**Sistema de Produção e Escoamento
de Petróleo do Campo de Piranema
Bacia Sergipe-Alagoas**

**Programa de Desativação de Instalações do
Campo de Piranema**

Julho / 2019 – Revisão 3

Poço: 1-SES-106 - Este poço não possui intervalo com anular sem cimentação.

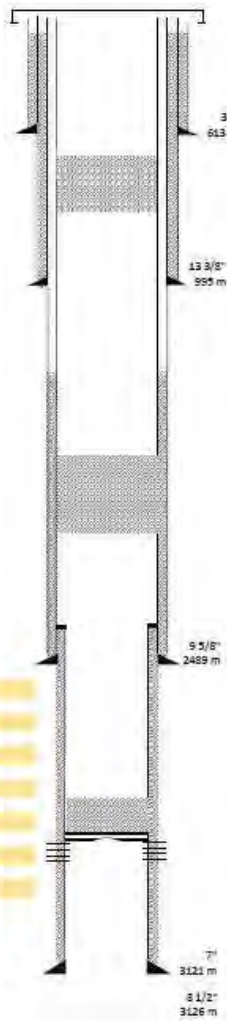
***c) Solicitação/Questionamento:** Para os trechos de poço com anulares não cimentados expostos à formação, apresentar resumo litológico, indicando qualitativamente as características de permeabilidade ou fluidos saturantes e o potencial de fluxo. Esta indicação pode se dar por pacotes, não sendo necessário indicar a profundidade de cada litologia atravessada, mas sim as características gerais dos trechos. Indicar a profundidade topo e base do trecho referido.*

O tampão de superfície está conforme a Norma Petrobras vigente à época.
